INFORME N° 661-2020-SENACE-PE/DEAR

ASUNTO : Evaluación del "Quinto Informe Técnico Sustentatorio de la
Modificación del Estudio de Impacto Ambiental de la U.O.
Pallancata", presentado por Compañía Minera Ares S.A.C.

REFERENCIA : M-ITS-00130-2020 (07.09.2020)

FECHA : Lima, 3 de noviembre de 2020.

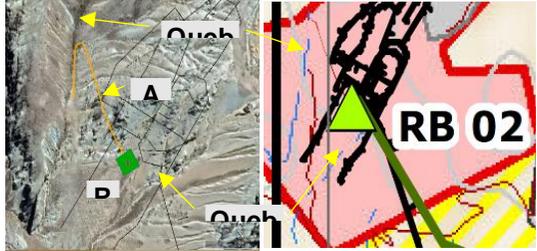
28	<p>En el ítem "9.7.2.2 Implementación del sistema de ventilación", no se indica el método de perforación, así como no hace referencia sobre el material generado por efectos de la perforación de las chimeneas, ni donde se van a disponer éstas, como parte de las actividades constructivas.</p>	<p>Se requiere que el Titular indique el método de perforación de los Raise Borer, así como no hace referencia sobre el material generado por efectos de la perforación de las chimeneas, así como el lugar donde se van a disponer, como parte de las actividades constructivas.</p>	<p>El Titular menciona en el ítem 9.7.2.3.3 que el método Raise borer consiste principalmente en la utilización de una maquina electrohidráulica cuya rotación se logra a través de un motor eléctrico y el empuje a través de bombas hidráulicas que accionan cilindros, la operación consiste en perforar un taladro piloto desde el nivel superior donde se encuentra instalado el equipo hacia un nivel inferior, cuando el piloto conecta a la labor inferior se instala un escariador, el cual actúa de forma ascendente realizando la excavación por</p>	Sí

N°	Sustento	Observación	Subsanación	Absuelta Sí/No
			corte y cizalla de acuerdo con el diámetro deseado. Asimismo, menciona que el material producto de la excavación se depositará en el depósito de desmontes y en el depósito de material orgánico aprobados en el EIA-d Ampliación Pallancata.	
29	<p>En el ítem 9.7.2.2 <i>“Implementación del sistema de ventilación (02 Chimeneas Raise Borer) con una capacidad extractiva de 150 000 CFM”</i>, el Titular;</p> <p>a) Señala que el circuito principal se emplaza con el aire fresco que ingresaría por la Bocamina de Santa Ángela y Don Enrique; así como otros raise borer ya construidos en la actual Zona de Pallancata Oeste, entre ellos la Chimenea Raise Borer RB-17 aprobado en el Primera MEIA-D Pallancata la cual propone anexar al sistema de ventilación propuesto; sin embargo, no menciona el instrumento de gestión ambiental que aprueba la Bocamina de Santa Ángela y Don Enrique; asimismo, no describe las características técnicas aprobadas de la Chimenea Raise Borer RB-17, que propone anexar al sistema de ventilación propuesto.</p> <p>b) En el Literal A. <i>“Chimeneas Raise Borer”</i>, presenta el Cuadro 9-10, donde indica que las chimeneas propuestas tendrán un diámetro de 2,5 m y una longitud de 215 m; sin embargo, no sustenta si durante la etapa de construcción de las chimeneas existe el riesgo de afectación de las aguas</p>	<p>Se requiere que el Titular;</p> <p>a) Consigne el instrumento de gestión ambiental que aprueba la Bocamina de Santa Ángela y Don Enrique; asimismo, en el ítem 9.5 <i>“Componentes aprobados”</i> describa las características técnicas aprobadas de la Chimenea Raise Borer RB-17 que propone anexar al sistema de ventilación propuesto.</p> <p>b) Sustente si durante la etapa de construcción de las chimeneas existe el riesgo de afectación de las aguas subterráneas en función de las unidades hidrográficas de la zona; y presente un plano de perfil en donde se aprecie el sistema de ventilación propuesto y la cota del nivel freático. Asimismo, describir las medidas de contingencia en caso se registre a intercepción de algún potencial acuífero durante las actividades constructivas, información que también deberá ser considerada en el Capítulo 12 <i>“Plan de contingencia”</i> del Quinto ITS Pallancata.</p> <p>c) Consigna el volumen, fuente y sistema de abastecimiento de agua para las actividades constructivas de las chimeneas (RB-01 y RB-02). Asimismo,</p>	<p>El Titular;</p> <p>a) Consigna que la bocamina de Santa Ángela fue aprobada en el EIA-d Pallancata y la bocamina Don Enrique aprueba en el EIA-d Ampliación Pallancata; y en el Apéndice 9.6.1 del capítulo 9 del Quinto ITS Pallancata, presenta el Mapa LOB 9C <i>“Mapa de componentes y labores subterráneas”</i> y Figura N° 5.1 <i>“Arreglo general del proyecto”</i> donde identifica dichas bocaminas como parte de los componentes aprobados. Asimismo, incluye la descripción de la chimenea RB-17 conforme las características contempladas en la Primera MEIA-d Pallancata.</p> <p>b) Señala, en el ítem 10.5 <i>“Riesgos identificados”</i> del capítulo 10 del Quinto ITS Pallancata, que durante las excavaciones de los RB existe el riesgo de afectación al agua subterráneo; y, consigna las medidas de contingencia en caso de intercepción de algún potencial acuífero; asimismo, en el capítulo 12 del Quinto ITS Pallancata se contempla un procedimiento específico ante la interceptación de aguas subterráneas.</p>	<p>a) Sí</p> <p>b) Sí</p> <p>c) Sí</p>
